交通部公路總局蘇花公路改善工程處為辦理「台9線蘇花公路山區路段改善計畫和中-大清水段(仁水隧道)南口」工程用地所需，申請撥用及解除林務局轄管花蓮縣境內編號第2634號土砂捍止保安林一部面積1.290917公頃案保安林解除審議委員會會議紀錄

保安林解除審議委員會會議記錄辦理情形 (1041013)

附圖一 防落石柵欄(H=240cm)示意圖

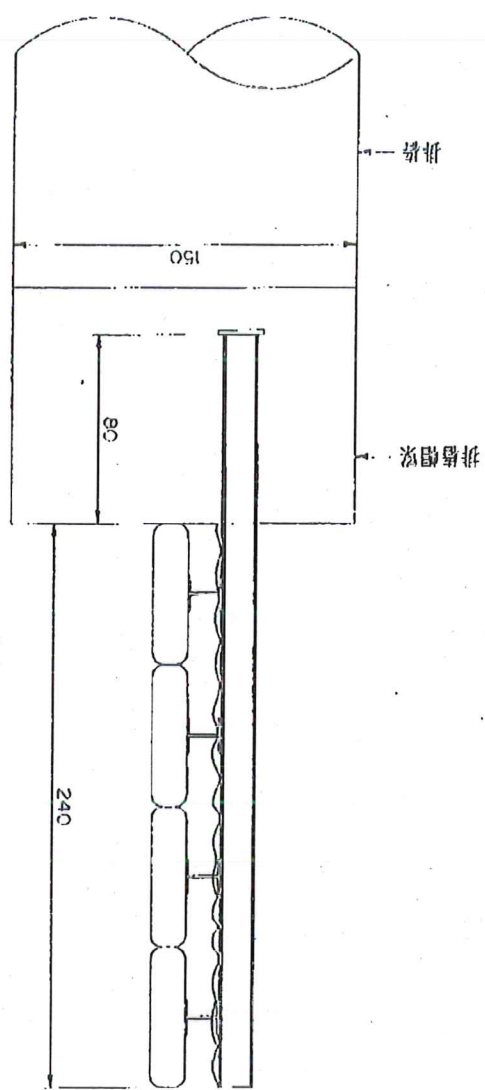
能滿足規範要求。 此外，為減少落石影響交通安全，南洞口路堑段之擋土排樁及半重力式擋土牆上方設置防落石柵欄，並利用該處平台作為囚石空間。目前該措施之設置本已可降低落石衝擊力及有效攔阻落石，惟為強化效能，針對柵欄高度將再提高為 240CM(詳附圖一)，以獲得更佳之防護效果。
3	另委員建議出口後之道路往海測移，避免開挖邊坡，減少擾動，因既有道路海側係屬太管處停車場及公廁，且考量出口後若往海測調整，將影響太管處停車場及公廁等設施，另將增加道路彎曲性，故此部分將再回去研商討論。	路點終點距即有蘇花公路彎道曲點僅約 50 公尺，路線南下線亦留設轉向前往大清水休憩站之左轉車道，在設計速率 50 公里/小時之情況下，考量交通部頒公路路線設計規範相關規定及行車安全，路線須接回既有道路中心，及與海側大清水休憩區既有設施須保持一定距離，故建議仍維持原設計。
1	林委員俐玲	
	同意解除。	敬悉。
(1)	原本保安林之功能為減少落石影響交通安全，一	為減少落石影響交通安全，本計畫於仁水隧道南洞口採

但解除後應加強保護措施，維持原有的功能。(嚴防崩塌落石)。	倒斜型式設計，以提高道路使用安全性；另於隧道南洞口路堑段之擋土排樁及半重力式擋土牆上方設置防落石柵欄，並利用該處平台作為囚石空間。目前該措施之設置本已可降低落石衝擊力及有效攔阻落石，惟為強化效能，針對柵欄高度將再提高為 240CM(詳附圖一)，以獲得更佳之防護效果，施工中並設置監測儀器維護邊坡安全。
(2)	本解除區域內有花 DF024 土石流潛勢溪，請確認本區是否為土石流特定水土保持區。	依據花蓮縣政府 102.10.14 府農保字第 1020185785 號函詢結果，本解編區域非屬特定水土保持區。
(3)	本區是否為地調所公告之地質敏感區，請查明。	由經濟部中央地質調查所網頁「地質法專區」中，於 104 年 10 月 2 日更新之「各縣(市)已公告地質敏感區之行政區列表」顯示，於本次保安林解編範圍所在之花蓮縣秀林鄉行政區內，尚未公告法定之地質敏感區。
(4)	解除區域整體坡度為 20.7%，建請能有實測地形圖之佐証。	實測地形圖見附圖二，整體坡度 20.7%為用地範圍內之平均坡度，坡度分橫見附圖三。
(5)	請補充現有清水橋之通水斷面演算(土石流)，是	1.清水溪排水涵容檢核，出水高符合 25 年頻率標準。

附圖三 用地範圍坡度分析圖

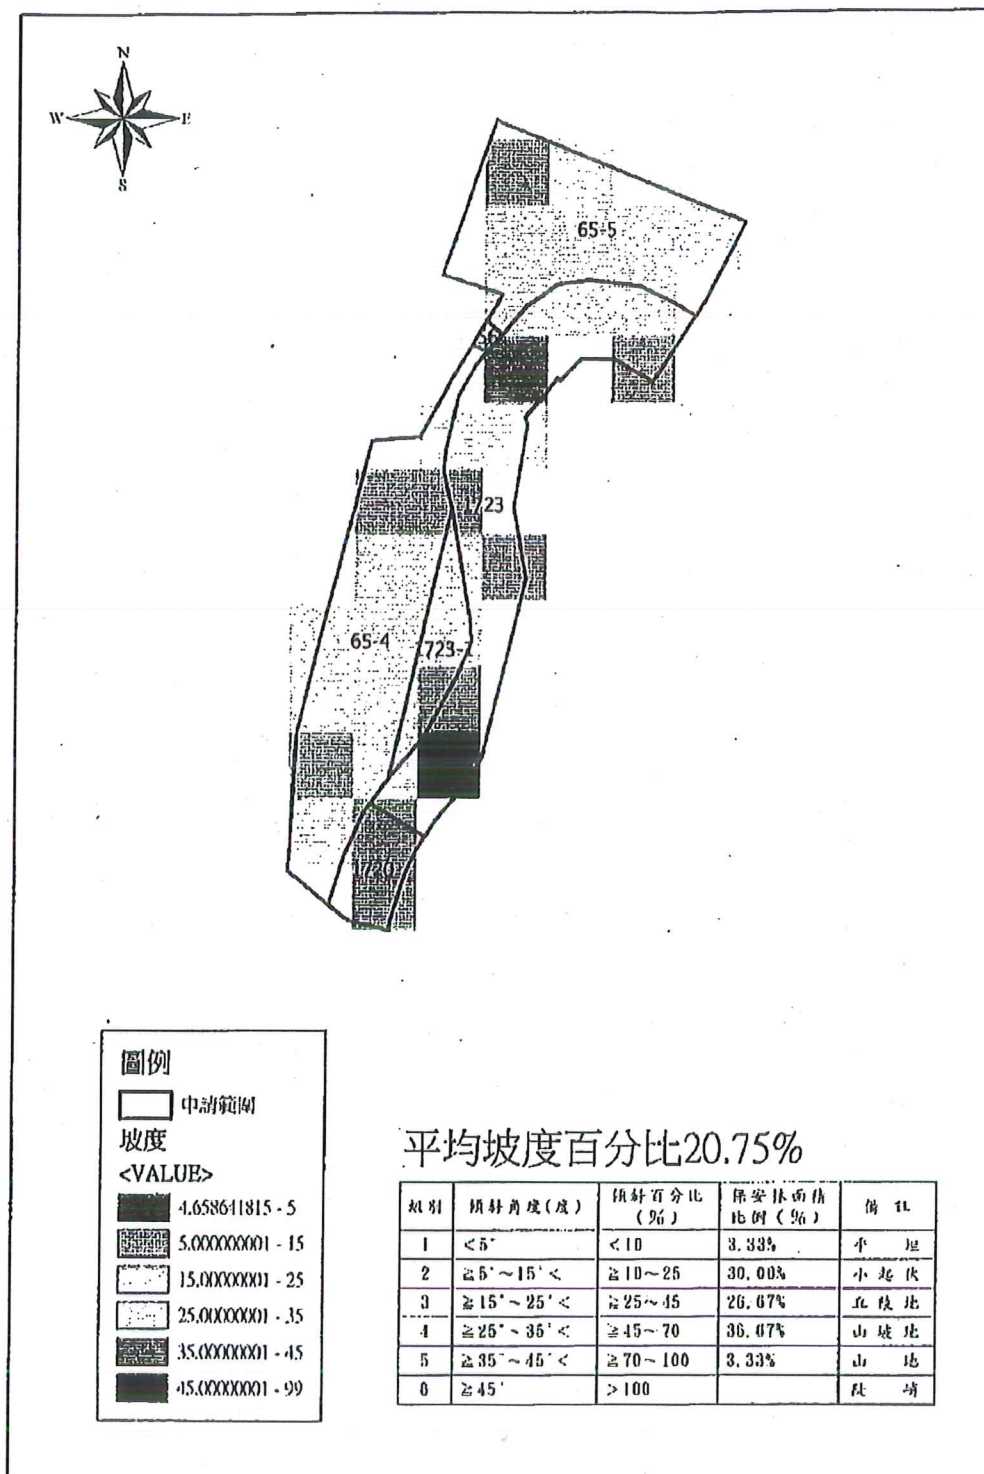
洞口往南施作；南洞口除採倒斜型式設計以提高道路使用安全性外，局部範圍亦施作自由型格梁以加強坡面保護。
(3)	道路應小心設計，避免對邊坡衝擊。	根據鑽孔探查資料以及邊坡上局部出露岩盤觀察結果研判，與既有台 9 線銜接處西側山壁係由略具不規則節理之堅實大理岩(Mar)所構成，因此邊坡發生順向坡破壞或深層滑動之潛能極低。 為減少邊坡開發影響範圍，南洞口路塹段開挖坡比採用 1:0.5，並針對地表厚約 1 至 3 公尺之風化層以鋼筋混凝土格梁護坡配合預力地錨作為保護；經邊坡穩定分析結果顯示，本區域於平時、地震及暴雨狀態之安全係數皆能滿足規範要求。
(4)	坡度應為 3 級坡。	用地範圍分級屬一級坡至五級坡，平均坡度 20.75%，見附圖三。
3	李委員明仁	
(1)	本區段地質脆弱，為舊崩塌堆積地，且為土石流	一、由既有地質探查資料顯示，南洞口及其上方山壁係
